改善箇所説明図

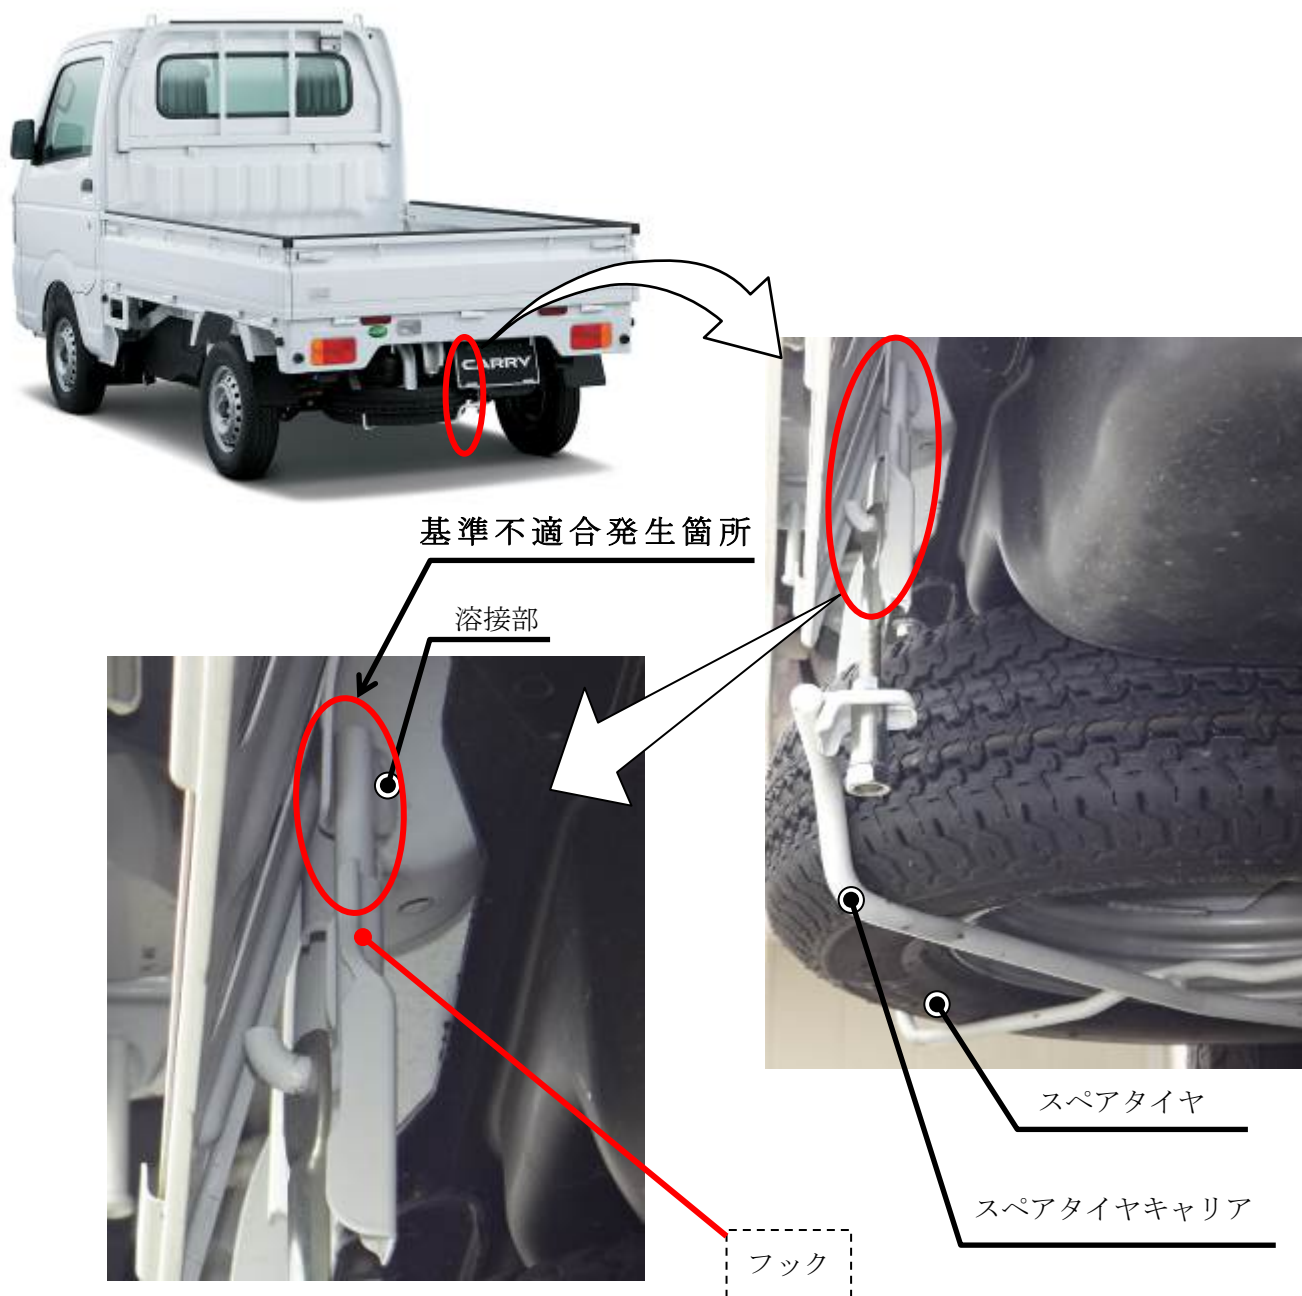
スペアタイヤキャリアを固定するフックの溶接が不適切なため、当該溶接部が剥がれ、フックが脱落することがある。そのため、スペアタイヤキャリアが傾き、最悪の場合、走行中にスペアタイヤが脱落し、他の交通の妨げとなるおそれがある。

全車両、フック固定部の溶接状態を確認し、リコール届出番号「3406」の改善措置におけるフック固定部の追加溶接がないものについては、追加溶接を行い補強する。

注： は、点検結果によって溶接する部品を示す。
